Aktualizovaný seznam požadavků MČ Praha 20 k pracovnímu návrhu Metropolitního plánu

(schválený usnesením Zastupitelstva městské části Praha 20 č. ZMC/21/7/0082/17
ze dne 26.6.2017 a následně předán zpracovateli Metropolitního plánu - Institutu
plánování a rozvoje hl. m. Prahy)

VYZNAČENÍ POŽADAVKŮ MČ PRAHA 20 K MPP

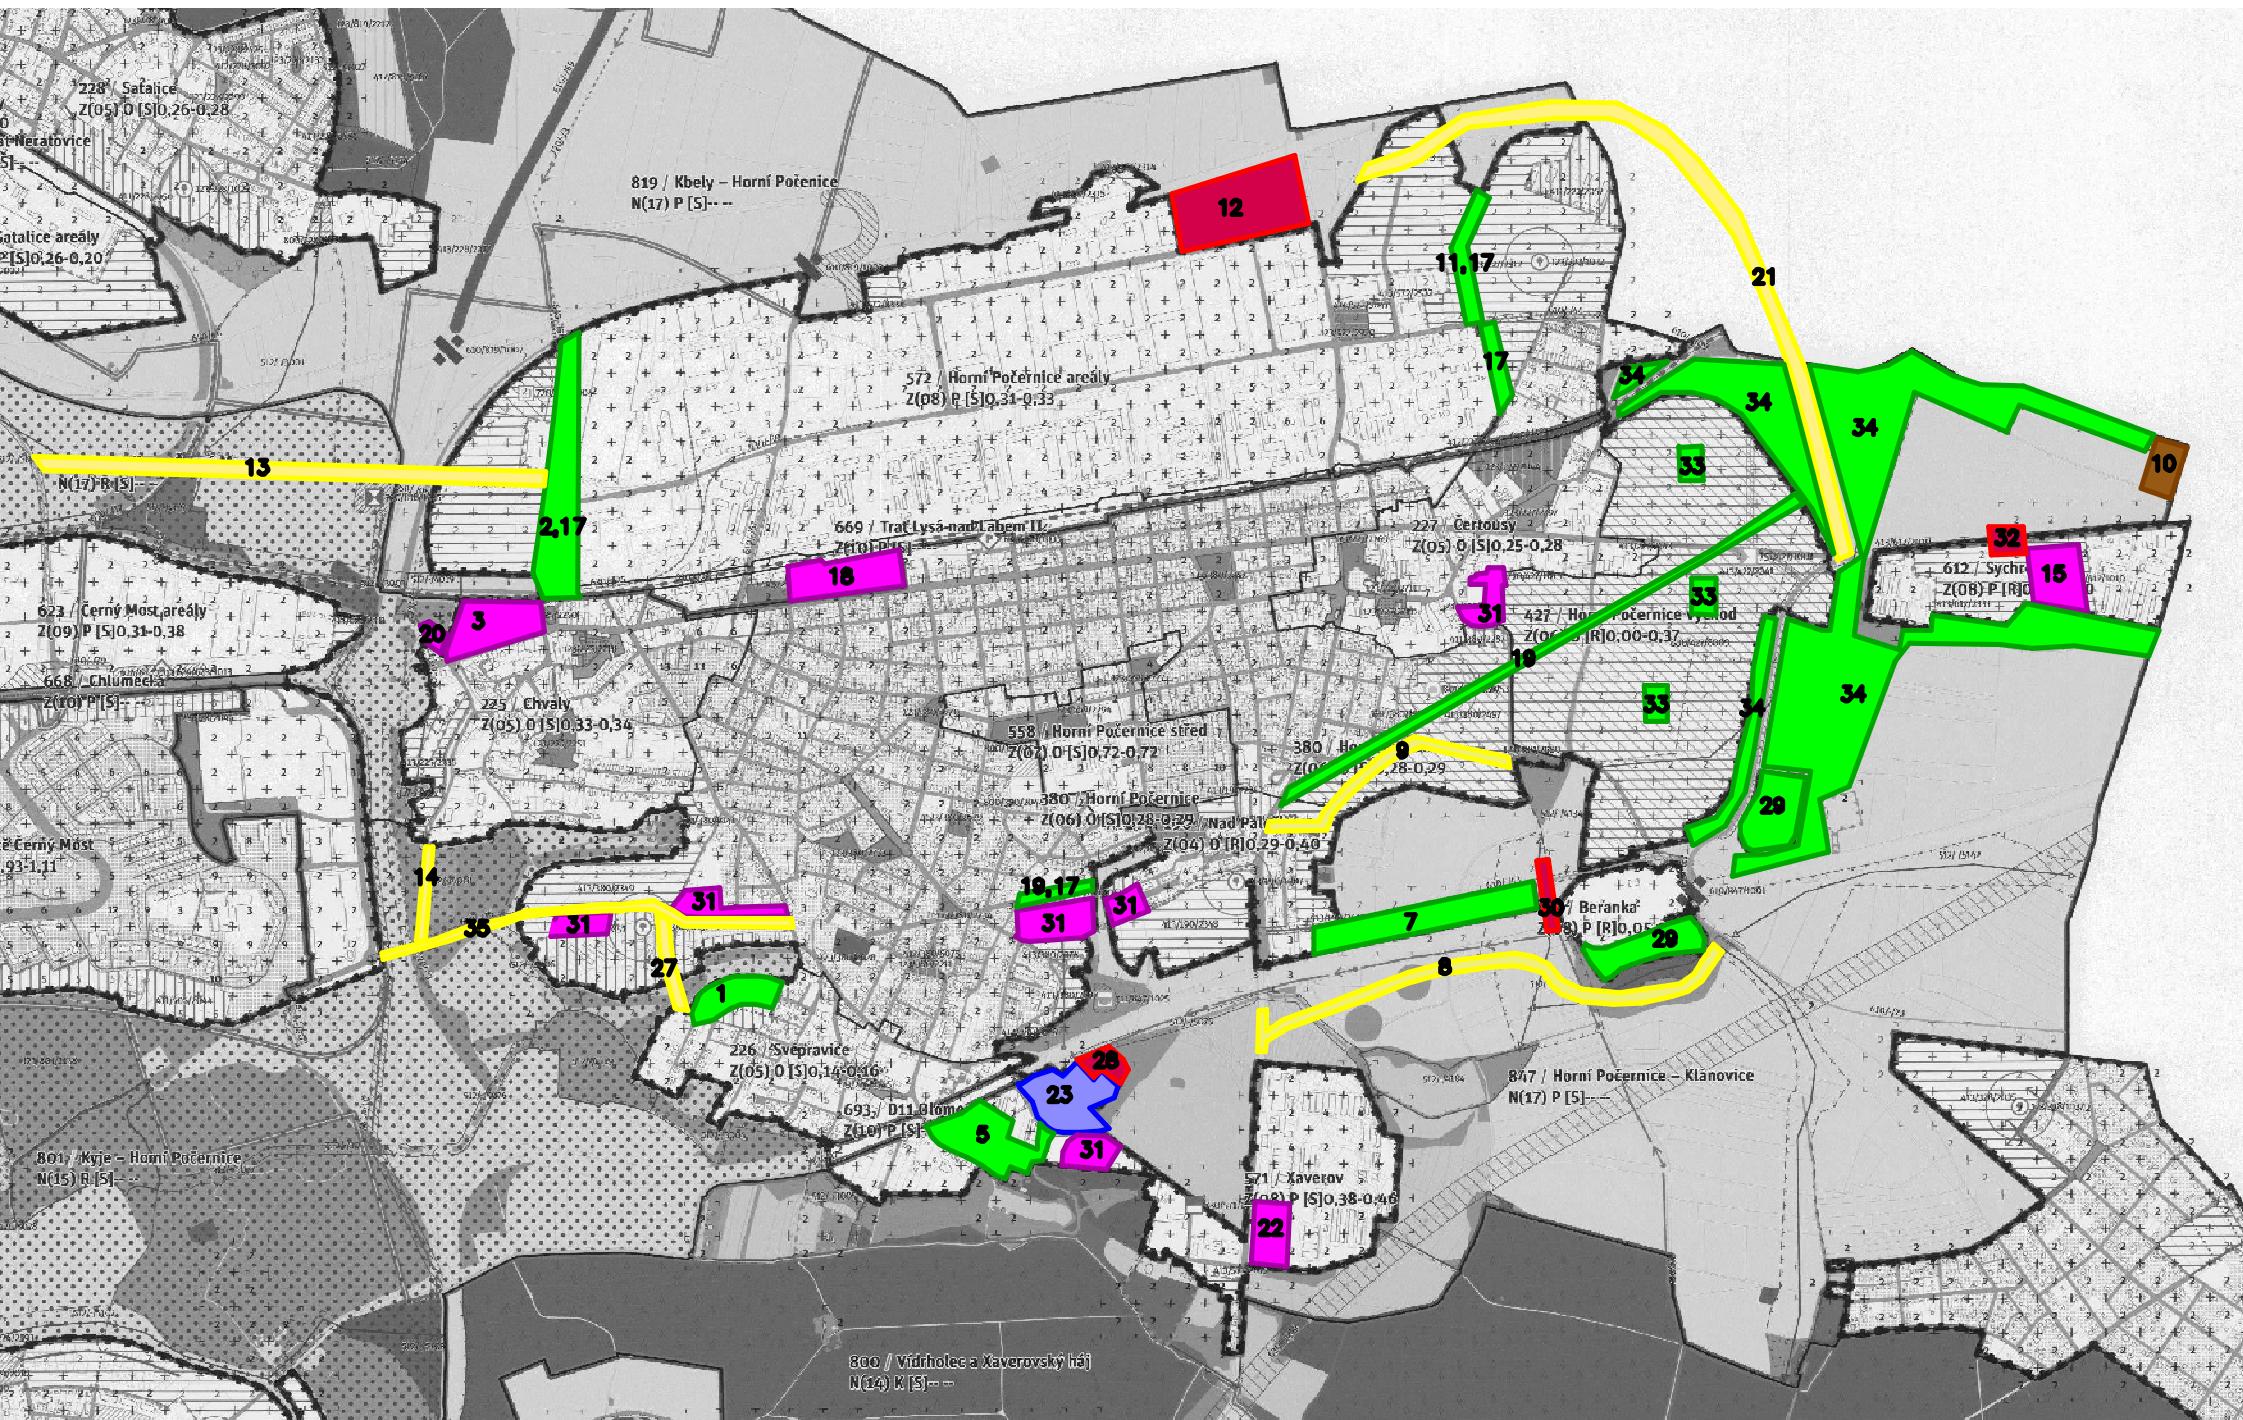
- 1) Zachování zahrádkářské osady Božanovská (Harcovská, pozemky 4393/1, 4395/1, a další). Zrušit transformační plochu vyznačenou přes stávající osadu.

- 2) V lokalitě Horní Počernice – areály mezi rozvojovou plochou 413/572/2381 a stávající zástavbou na východě vymezit zelený pás - zelené propojení Satalic (tedy respektovat plochu IZ podle platného ÚPn)

- 3) Zohlednit současný stav – existenci skladových, výrobních areálů a areálů služeb v obytné lokalitě 225/Chvaly, a to alespoň v jejím krycím listě.
- 4) Redukovat rozvojové plochy lokality Horní Počernice východ.

- 5) Vymezené zastavitelné plochy mezi ulicemi Božanovská, Ke Xaverovu a Svépravickým potokem a oblast severně od rybníku Koupaliště připojit ke krajině. (Opět respektovat nezastavitelné území podle platného územního plánu).

- 6) V Metropolitním plánu uvažovat s podmíněností a etapizací zástavby rozvojových ploch vymezených na území MČ Praha 20. MČ Praha 20 má již v současném stavu nedostatečnou dopravní a technickou infrastrukturu, jsou vyčerpány kapacity ČOV. Zejména pro rozvojové území Horní Počernice – východ je zcela nezbytné tyto nástroje (etapizace, podmíněnost) využít!

- 7) Rozvojové území severně od D11, mezi ul. Ve Žlívku a MÚK Beranka (413/190/2001) zrušit. Místo něho vymezit v území terénní val s pásem izolační zeleně, a to i z důvodu plánovaného rozšíření D11.

- 8) Vymezení trasy sběrné komunikace městského významu, tzv. komunikační spojky MUK Beranka, mezi ulicí Ve Žlívku a MUK Beranka a její zařazení mezi VPS (jde o pořizovanou změnu územního plánu č. 2870)

- 9) Vymezení trasy komunikace přeložka komunikace K Berance podle původního konceptu územního plánu jižním směrem (jde o pořizovanou změnu územního plánu č. 2872), a to alespoň v rámci krycího listu lokalit 190/Nad Palečkem a 380/Horní Počernice.

- 10) vymezení plochy pro novou ČOV Sychrov při východní hranici městské části (jde o pořizovanou změnu územního plánu č. 614). Do metropolitního plánu zakreslit trasu kanalizačního sběrače k ČOV Sychrov, tak aby bylo možné napojit západní část Horních Počernic a přepojit sběrač k ČOV Čertousy v místech před přečerpáním trasy do ČOV Čertousy. V metropolitním plánu zachovat přírodní retenční nádrže – rybníky a doplnit jejich síť tak, aby bylo možno zbudovat oddílnou kanalizaci.

- 11) Požadavek na vymezení plochy oddělují lokalitu Čertousy od areálů na východě nikoli bodovou značkou, ale přímo plochou – ochranný val v zástavbě Bílý vrch (tedy respektovat plochu IZ podle platného ÚPn).

- 12) V rámci lokality 572 / Horní Počernice areály upravit hranice i využití o vydané ÚR/SP (není respektována výstavba P3 v ploše podle stávajícího územního plánu TVO – „recyklace“) .

- 13) Řešit novou propojující komunikaci z ul. U Tabulky na Černý most , s napojením na v současném územním plánu vymezenou veřejně prospěšnou stavbu 70/DK/14 - Praha 14 - komunikační propojení Ocelkova – Lipnická, na kterou již bylo vydáno i územní rozhodnutí.

- 14) Komunikační propojení Robotnice (rozvojového území 413/380/2349) na ul. Hartenberská.

- 15) Zrušení prvku technické infrastruktury pro odpadové hospodářství a veřejně prospěšné stavby 790/612/1010 Sběrný dvůr Horní Počernice (mimo jiné v souvislosti s probíhající změnou územního plánu č. 613).

- 16) Požadavek celé území MČ Praha 20 vymezit jako území, pro které se bude zpracovávat dílčí (podrobnější) územní plán.
- 17) Územní rozvoj MČ Praha 20 řešit pouze v rámci rozvojových ploch vymezených ve stávajícím územním plánu (formou rozvolněné, neintenzivní zástavby). **Rozvojové plochy nerozšiřovat, a to ani zarovnáváním některých výběžků zelených ploch, jak je provedeno v předloženém návrhu!** Tzn. respektovat hranice zastavitelného území vymezeného v platném územním plánu jakožto nepřekročitelné čáry zastavitelnosti území.

- 18) vymezit budoucí podobu a náplň přestavbových území (brownfieldů
- Bývalý areál Fruta (východně od hřbitova) – potenciál pro rozšíření veřejného prostoru Náchodské ulice, kvalitní architektura doplněná zelení sloužící jako veřejná vybavenost, administrativa a obchody – MPP navrhuje: produkční (bez transformace)

- 19) Linie káranských vodovodních řadů jako jedinečná zelená diagonála v území umožňující pohyb chodců, cyklistů a jejich rekreaci – MPP ji vůbec nezohledňuje.

- 20) V rámci území Chvalského lomu by měla být připuštěna na existence skautské základny včetně krytého zázemí.
- 21) Prověřit možnost severovýchodního obchvatu vedoucího částečně v území Středočeského kraje včetně nové podoby MÚK Ve Žlábku s D10, a to pouze pro osobní dopravu.

- 22) Vymezit zastavitelné sportovní plochy (území při ul. Ve Žlábku - jižně od areálu Big Box, popř. transformační území Bílý vrch). Území při ul. Ve Žlábku - jižně od areálu Big Box je v MPP zahrnuto mezi produkční – požadujeme zachování stavu zobrazeném v platném ÚPn (sportovní plochy).

- 23) Revidovat záplavové území na Svépravickém potoce.
- 24) Stabilizovat v území MČ Praha 20 záměr vybudování polikliniky.
- 25) Umožnit na území MČ výstavbu umělé ledové plochy (zahrnout do popisu krycího listu lokality)

- 26) Umožnit na území MČ denního stacionáře pro seniory včetně prověření jejich optimální lokalizace. (zahrnout do popisu krycího listu lokality)
- 27) Prověřit alternativní přístup (příjezd) do oblasti kolem ulice K Rybárně a okolí, alternativa ul. Brat. Veverkových (výstavba Maliňák)

- 28) Zajistit náhradní plochy pro mezideponii pro potřeby místního hospodářství, nejlépe v okolí kompostárny (tedy v návaznosti na transformační plochu 413/226/2380).

- 29) Zrušit rozvojové plochy zastavitelného produkčního území 611/Beranka, a to jak s odkazem na Rozvahu MČ nad územím pro potřeby Metropolitního plánu, tak i z důvodů potřeby prostoru pro novou (MČ požadovanou) novou trasu komunikační spojky MUK Beranka, mezi ulicí Ve Žlábku a MUK Beranka. Nelze souhlasit s prostorem pro vznik dalších skladových a výrobních hal.

- 30) Vymezit lávku pro cyklisty a pro pěší propojení přes D11 situovanou západně od lokality 611/Beranka.
- 31) Uvést do souladu se stávajícím stavem území transformační a rozvojové plochy

- plochu 411/380/2051 (Robotnice – jih a východ) nelze chápat v takovém rozsahu jako transformační – pozemky z absencí stávající zástavby převést do rozvojové plochy)

- transformační plocha 411/380/2287 (ul. K Odpočinku a okolí) – mělo by jít o rozvojovou plochu
 - transformační plocha 411/380/2277 (ul. Pod ulicí Češovská) – mělo by jít spíše o rozvojovou plochu (vyjma možná bývalé zahradkářské osady na pozemku parc. č. 4243/1 v k.ú. Horní Počernice)

- d. transformační plocha 411/380/2286 (západně od sídliště Canaba) – mělo by jít o rozvojovou plochu
 - e. jihovýchodní cíp lokality 226/Svépravice (bývalý areál VELAZ, pozemek parc. č. 4284/1 v k.ú. Horní Počernice) – mělo by se jednat o transformační plochu

- 32) Vymezit plochu pro P+R včetně potřebné plochy pro obratiště a zastávku autobusu v lokalitě 612/Sychrov pro možnost zřízení parkovacích ploch pro přijíždějící z Prahy – východ tak, aby své vozidlo mohli odstavit hned za hranicemi HMP a dále pokračovali MHD. (Sledovaným cílem je snižování zátěže od osobní automobilové dopravy).

- 33) V rozvojové ploše 413/427/2341 vymezit tři plovoucí značky pro nové parky.
- 34) Doplnit zelené plochy při východní hranici lokality 427/Horní Počernice – východ podle platného územního plánu, a to včetně ploch umožňující rekreaci obyvatel (nikoliv pouze prvků ÚSES).

- 35) Komunikace „Robotnice“ vymezovaná jako veřejně prospěšná stavba 910-610/-/16 nesmí umožňovat transitní dopravu přes MČ Praha 20 – musí sloužit pouze pro propojení MČ Praha 14 s MČ Praha 20, resp. především s navrhovanými rozvojovými plochami. Nutno zvážit rozsah a případně upravit napojení na komunikaci Božanovská.
